II/105 Severní obchvat Jílového u Prahy, 5211521005

SO 120 Provizorní komunikace u Okružní křižovatky Pražská

2.3

Změnový list

PROTOKOL č. : 3884 / 06 / KZ / 2022

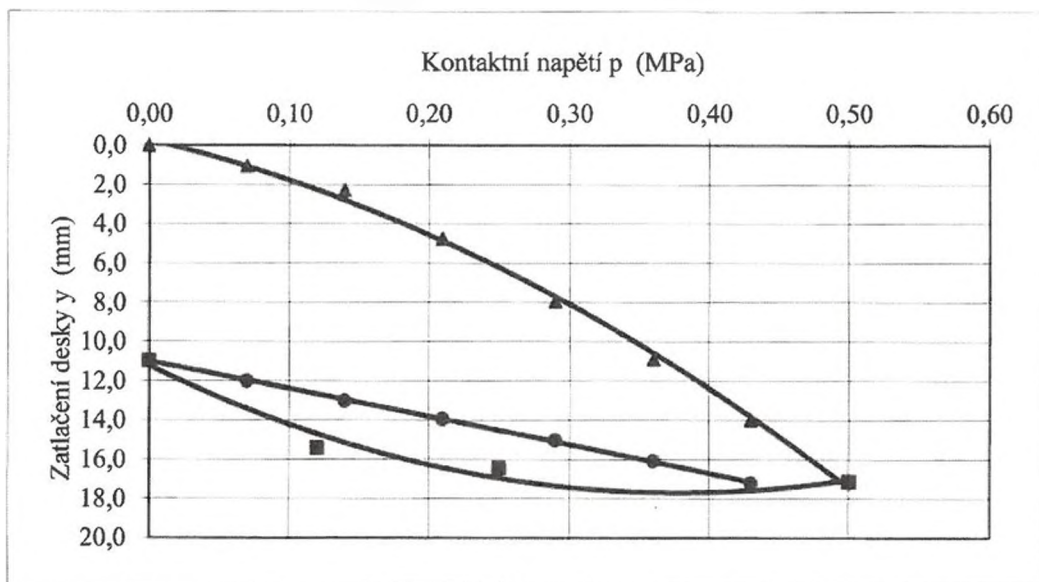
Po provedení odkopu na úroveň zemní pláň byly, v úrovni Az, AZL zhotovitele stavby provedeny kontrolní statické zatěžovací zkoušky (SZZ) dle ČSN 72 1006. Výsledky SSZ nedosahovaly parametry požadované RDS ($E_{def,2} \geq 30$ MPa, poměr $E_{def,2}/E_{def,1} \leq 2,5$) a schváleného KZP (protokol o zkoušce č. 3884/06/KZ/2022 a 3956/06/KZ/2022). Výsledky SZZ na paraplání (v úrovni 50 cm pod zemní plání) viz protokoly č. 3886/06/KZ/2022 tvořící přílohy OZS č. 05.

První zatěžovací cyklus $E_{def,1}$	6,2	MPa
Druhý zatěžovací cyklus $E_{def,2}$	15,7	MPa
$E_{def,2} / E_{def,1}$	2,55

Geotechnik zhotovitele stavby stanovil opatření v rozsahu odtěžení vrstvy 30 cm pod úroveň Az s výměnou za vrstvu ze ŠD 0/63 tl. 30 cm. Po provedení opatření byla provedena SZZ s výsledkem nevyhovujícím viz protokol o zkoušce č. 3887/06/KZ/2022 tvořící přílohu OZS č. 05.

PROTOKOL č. : 3886 / 06 / KZ / 2022

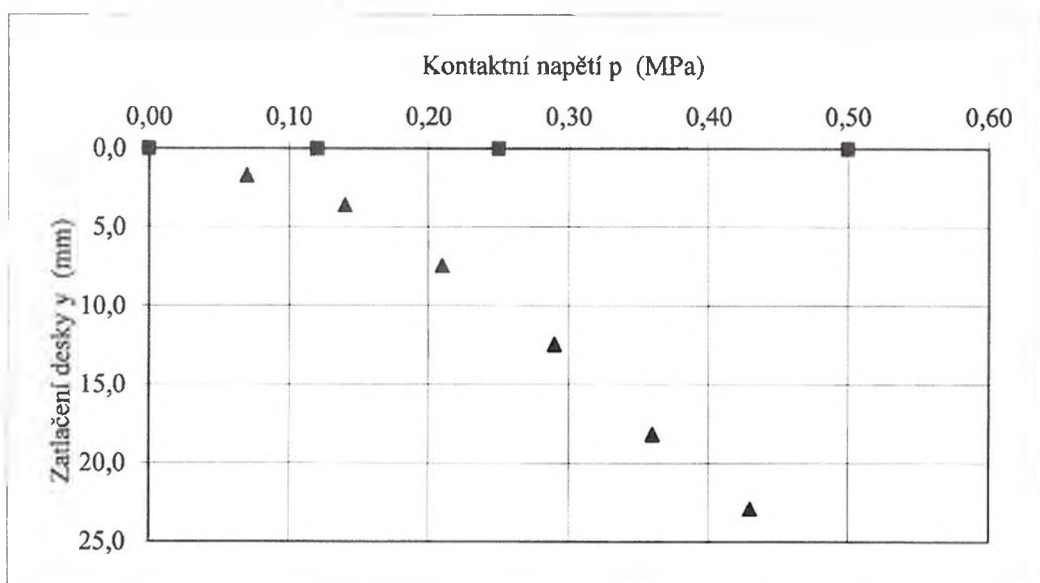
Neměřitelné - mimo rozsah měřícího přístroje.

PROTOKOL č. : 3887 / 06 / KZ / 2022

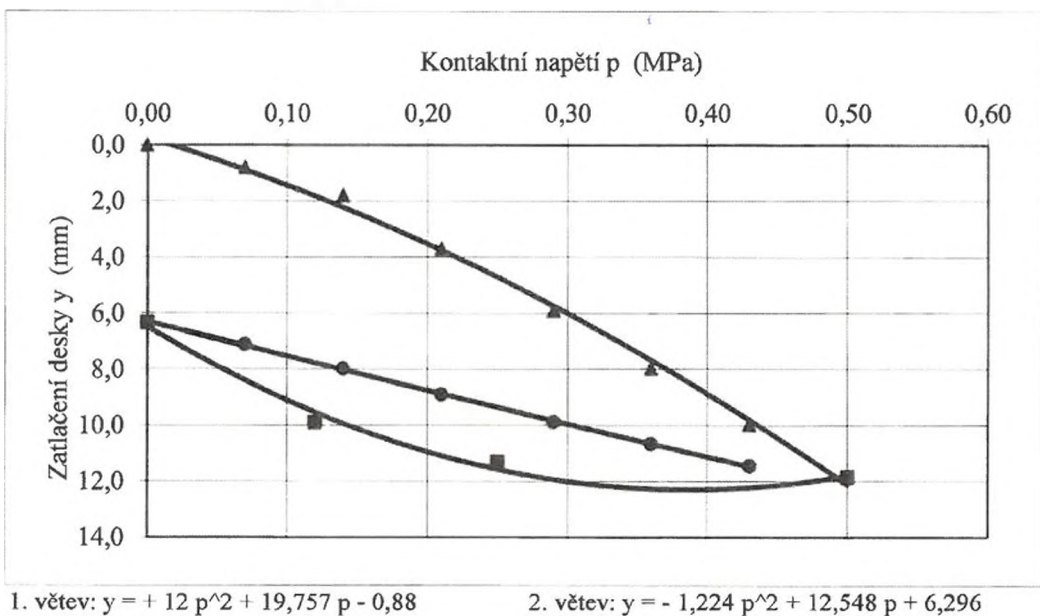
První zatěžovací cyklus $E_{def,1}$	8,7	MPa
Druhý zatěžovací cyklus $E_{def,2}$	18,7	MPa
$E_{def,2} / E_{def,1}$	2,14

Následně byla, opět na návrh geotechnika Zhotovitele položena vrstva separační geotextilie geoNETEX a PP 250 a provedena vrstva ze ŠD 0/125 tl. 50 cm. Dosažené hodnoty $E_{def,2}$ na takto provedené a řádně zhutněné vrstvě podloží vyhovují požadavkům RDS viz protokol o zkoušce č. 3954/06/KZ/2022 tvořící přílohy OZS č. 05.

PROTOKOL č. : 3954 / 06 / KZ / 2022

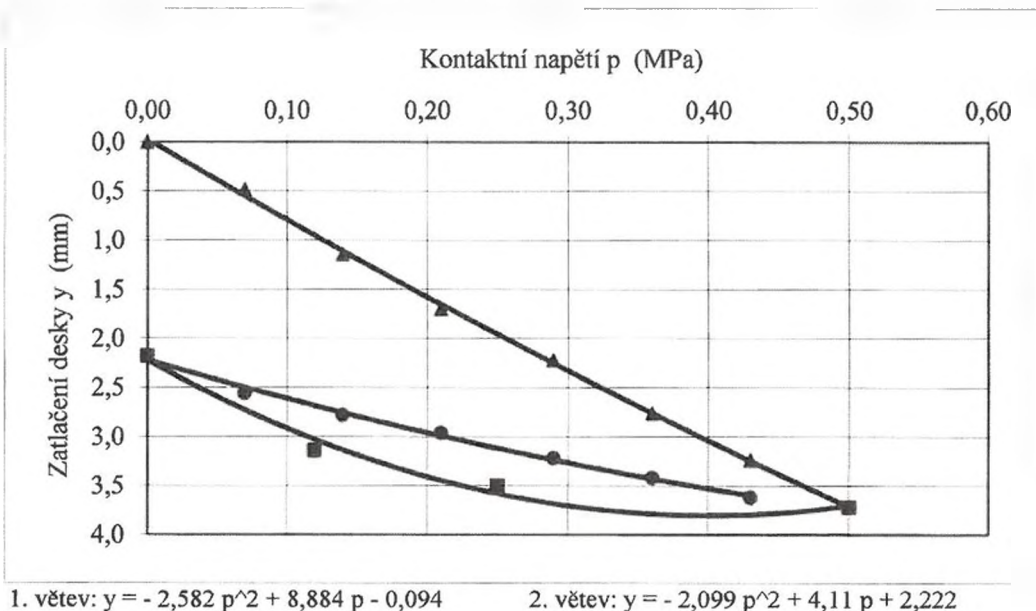
První zatěžovací cyklus $E_{def,1}$	29,6	MPa
Druhý zatěžovací cyklus $E_{def,2}$	70,2	MPa
$E_{def,2} / E_{def,1}$	2,37

S ohledem na skutečné vlastnosti podloží v úrovni zemní pláně a jejich prokázání formou protokolů vystavených AZL a geodetickým protokolem se zaměřením rozsahu a výměry jednotlivých úseků sanací (tvořící přílohy OZS č. 05.) s návrhem, rozsahem a provedením sanace podloží a také ochranou stávajícího plynovodního vedení souhlasím.

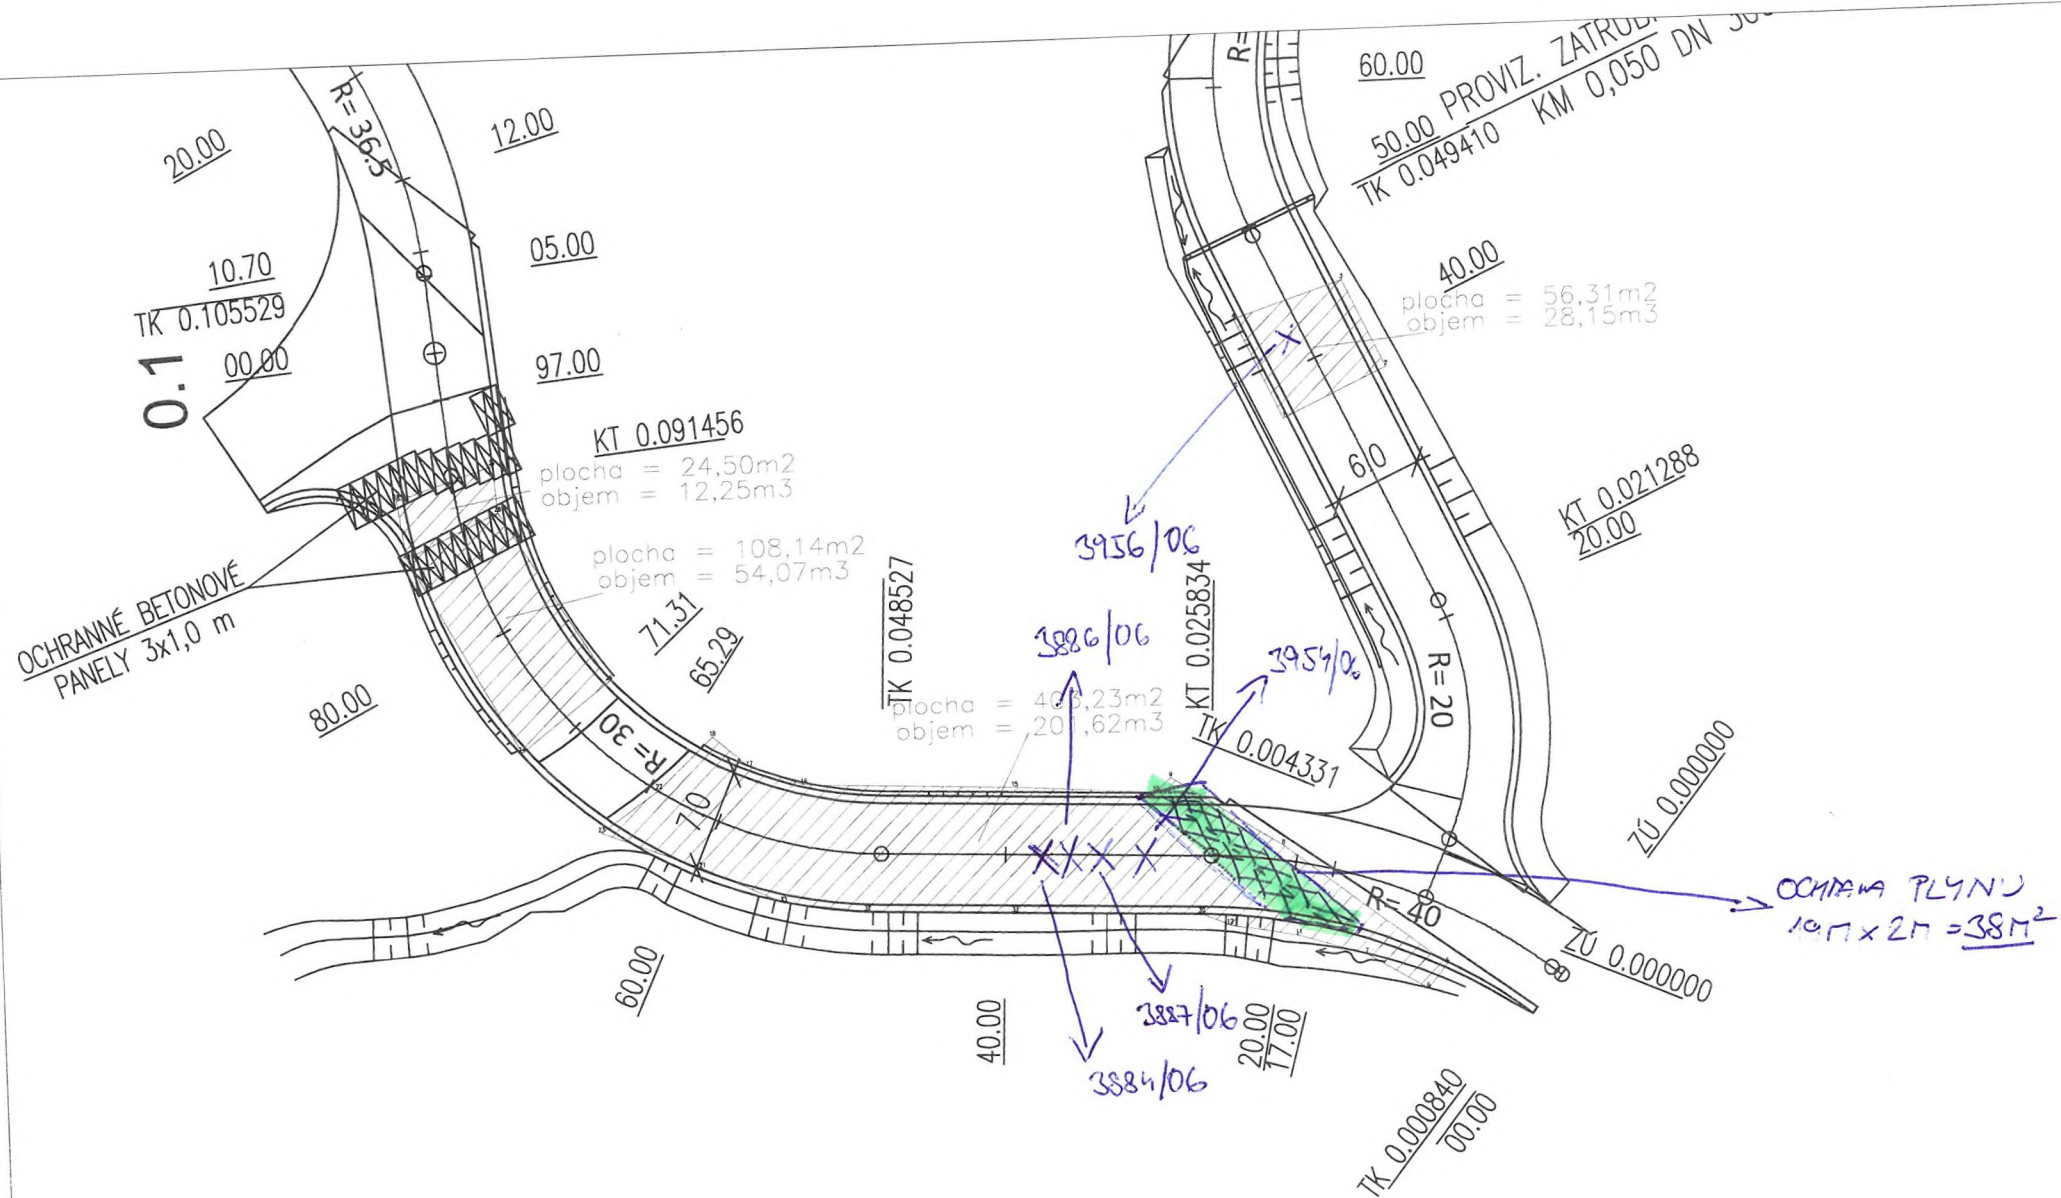
Dnes bylo dne bylo provedeno kartolo
zhuťování objektu SO 120.

Na základě provedených statistických záznamů (Quelborn p.s.) ne přivodí ze své plně a následně zkušebním polí

semea - vlnový zern - o moci 0,3 m
(5 fázových 0/63 ---) nebylo dosazeno

poradových hodnot (B_{def2} - max 30 Mbe)
Doporučené přetěžení zemní uvolnost

min. 0,5m a nehorizont hrubozrný

materialen (SD fr. 0/12m) polibitum na
separacii geotekstili. Po techn. opatreniach
ovplyv stĺbikom zloz. zh. v krovni ZP
(dosaher prevahuje $Bd_{f2} = \text{min. } 30\text{MPa}$, Bd_{f1} , B_{f1} ,
max. 2. t.).

II/105-SEVERNÍ OBCHVAT JÍLOVÉHO U PRAHY
 SO120 - sanace
 Příloha č.2 k protokolu 008/2022

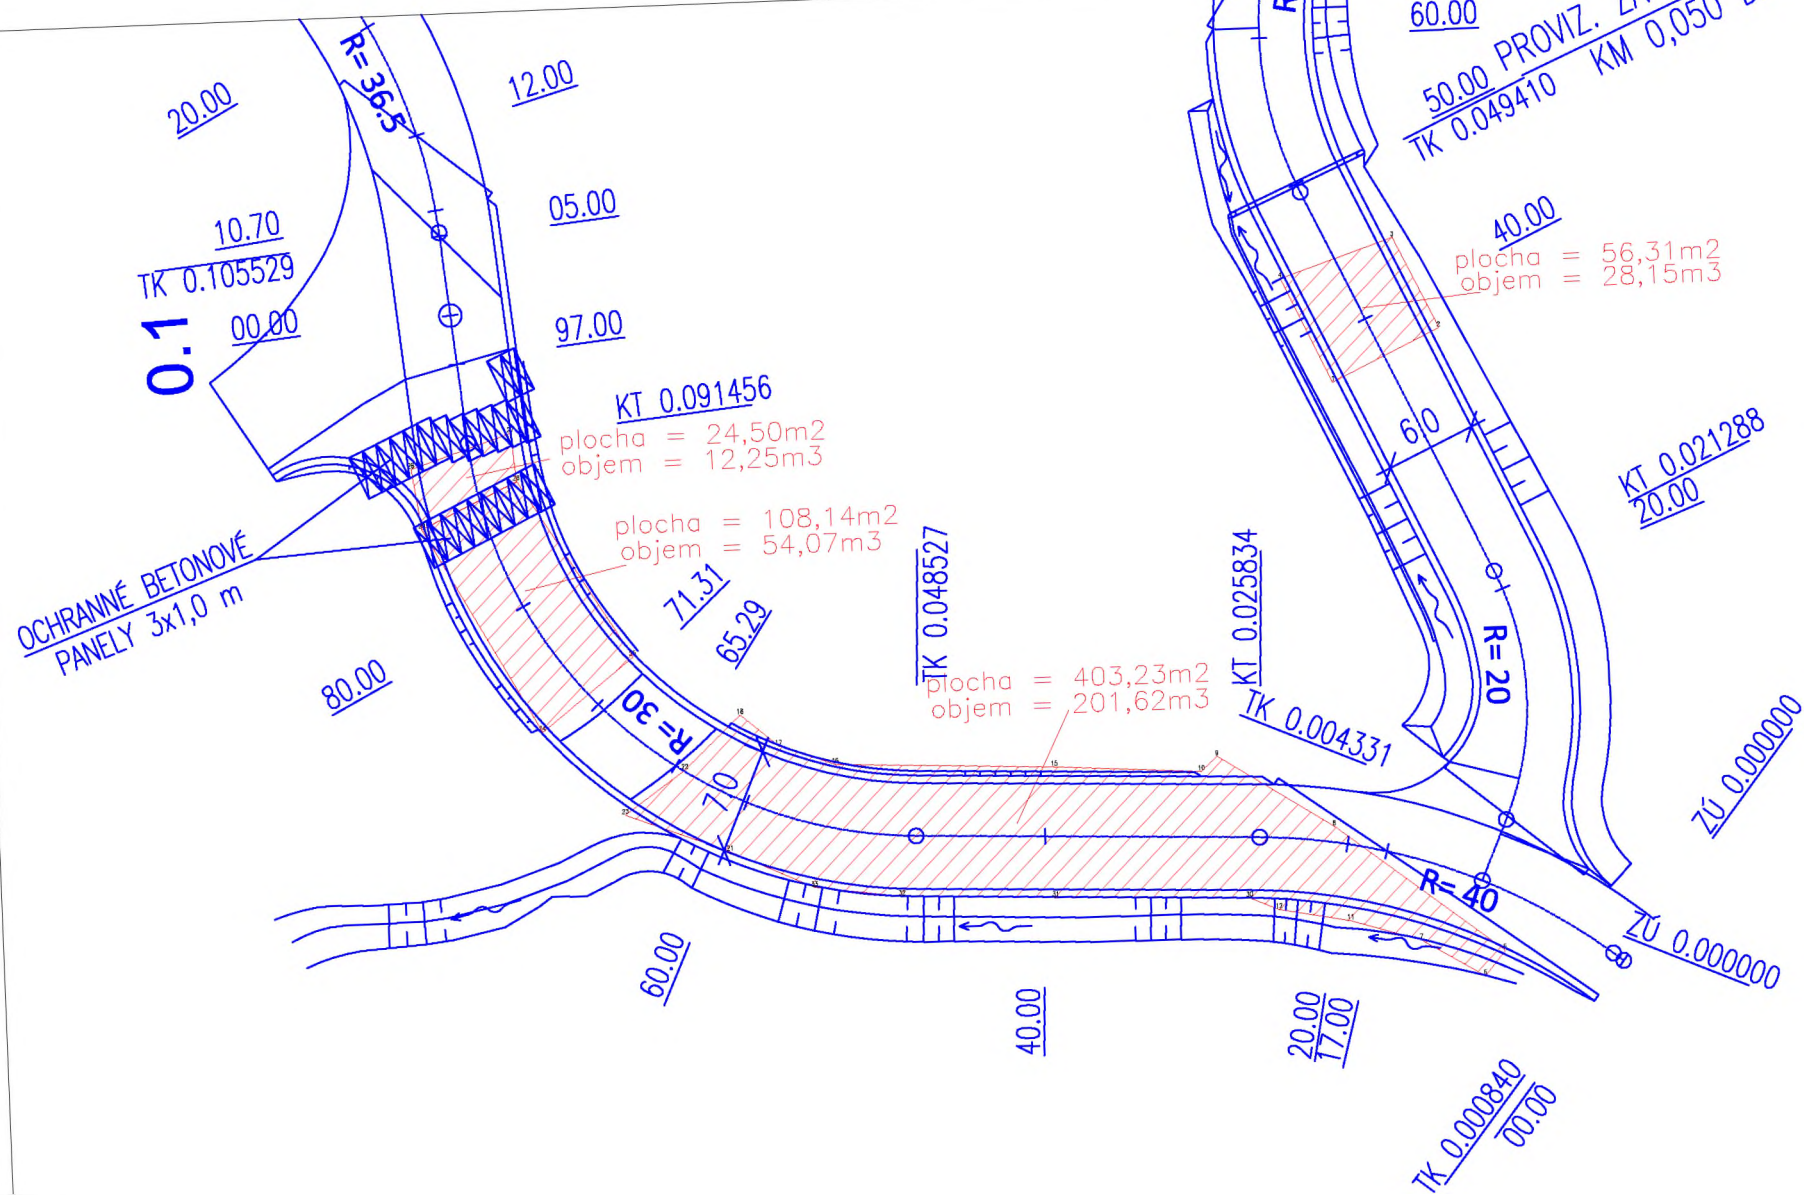
Rozsah a popis měřických prací: Dne 13.4.2022 byly zaměřeny plochy sanací podloží na SO120. Jedná se celkem o čtyři místa. Následně byl proveden výpočet plochy a objemu.

plocha (m ²)	objem (m ³)
Sanace 1	56.31	28.15
Sanace 2	403.23	201.62
Sanace 3	108.14	54.07
Sanace 4	24.5	12.25
Souhrn celkem:	592.18	296.09
